**Nº 0108-2020-MINEM/DGAAE**

**INFORME N° 0371-2020-MINEM/DGAAE-DEAE**

<b>Para</b>	:	<b>Juan Orlando Cossio Williams</b> Director General de Asuntos Ambientales de Electricidad
<b>Asunto</b>	:	Informe de Evaluación del Informe Técnico Sustentatorio (ITS) para la <i>"Modificación de componentes auxiliares para la recepción de diésel y el filtrado de diésel no tratado mediante filtros coalescentes en la Central Termoeléctrica Reserva Fría de Generación-Planta Ilo"</i> , presentado por ENGIE Energía Perú S.A.
<b>Referencia</b>	:	Registro N° 3032493 (3047591, 3054850)
<b>Fecha</b>	:	San Borja, 10 de agosto de 2020

Figura 1: Esquema del proceso de recepción de diésel

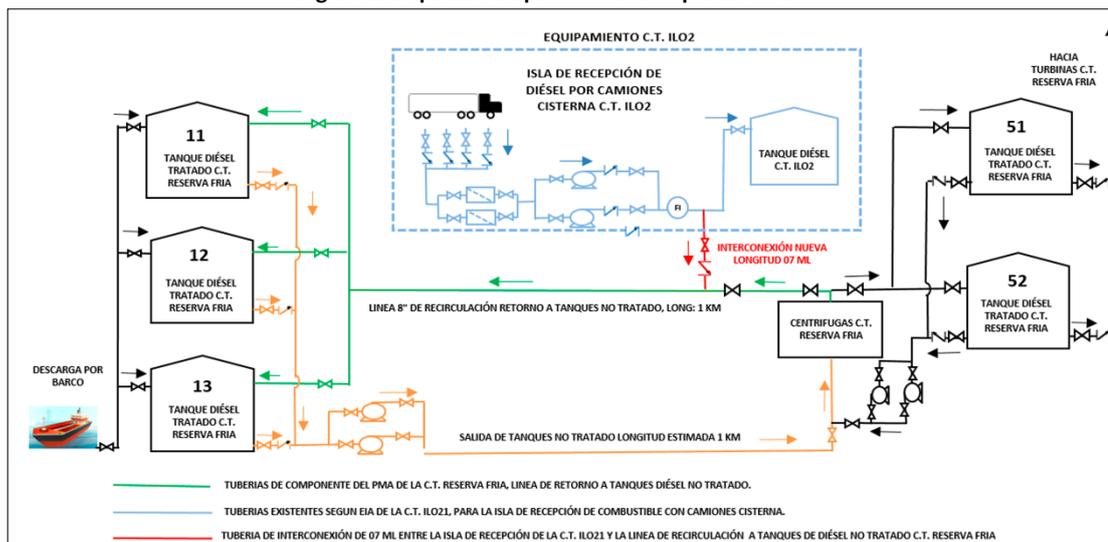
para la recepción de diésel proveniente del sistema de descarga y distribución de diésel mediante camiones cisterna de la C.T. Ilo 2. No obstante, de la revisión del mencionado esquema, el Titular no señaló si la red de tuberías representada corresponde al componente auxiliar aprobado en el PMA motivo de modificación.

Al respecto, el Titular debe: i) precisar que sucederá con el sistema de abastecimiento actual de diésel (a través de barcos) de la C.T. Reserva Fría, una vez que se ejecuten e implementen las modificaciones propuestas, y en caso el Titular pretenda abandonar u realizar otra actividad, debe indicar el instrumento de gestión ambiental complementario a desarrollar, ii) presentar la Figura N° 3.1 con el esquema del proceso de recepción de diésel propuesto (situación futura), diferenciando: la red de tuberías que corresponde al componente auxiliar aprobado en el PMA de la C.T. Reserva Fría, los componentes propuestos en el ITS, y los componentes y/o red de tuberías correspondientes a la C.T. Ilo 2.

Figura 2: Esquema del proceso de filtrado

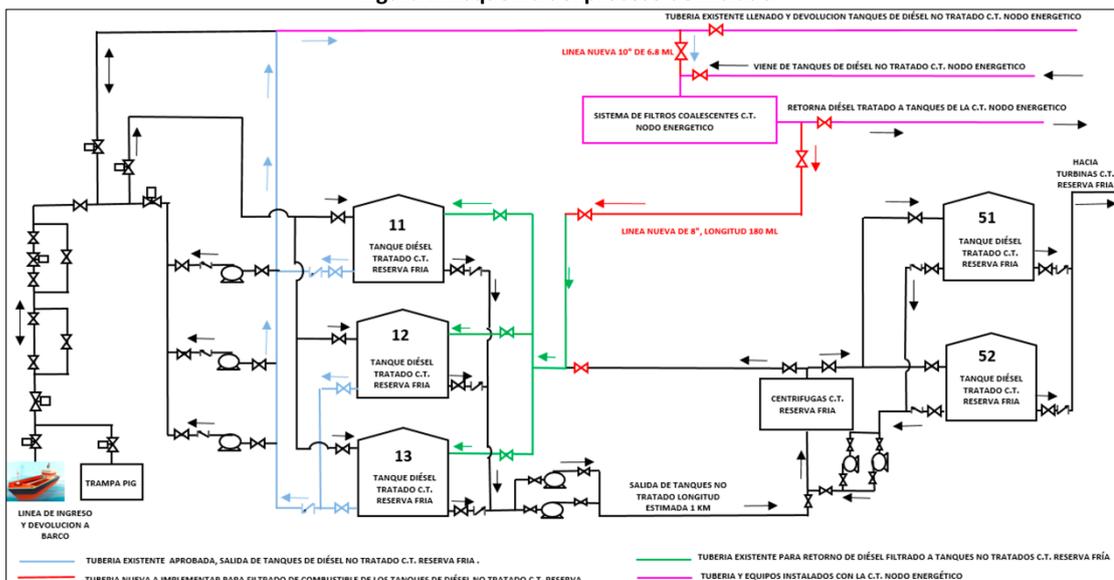
Asimismo, mediante la Figura N° 3.2 *"Esquema de proceso de filtrado"* (Folio 19 del Registro N° 3032493), el Titular presentó el esquema de la interconexión propuesto (red de tuberías) para conectar el sistema de tratamiento con filtros coalescentes con los tanques de almacenamiento de diésel no tratado. Sin embargo, de la revisión del mencionado esquema, el Titular no señaló si la red de tuberías representada corresponde al componente auxiliar aprobado en el PMA motivo de modificación.

Al respecto, el Titular debe: i) precisar qué sucederá con el sistema mecánico de centrifugado de la C.T. Reserva Fría, una vez que se ejecuten e implementen las modificaciones propuestas, y en caso el Titular pretenda abandonar u realizar otra actividad, debe indicar el instrumento de gestión ambiental complementario a desarrollar, ii) presentar la Figura N° 3.2 con el esquema del proceso de filtrado propuesto (situación futura), diferenciando: los componentes y red de tuberías que corresponden a los componentes auxiliares aprobados para la C.T. Reserva Fría, los componentes propuestos en el ITS, y los componentes y/o red de tuberías correspondientes a la C.T. Nodo Energético.
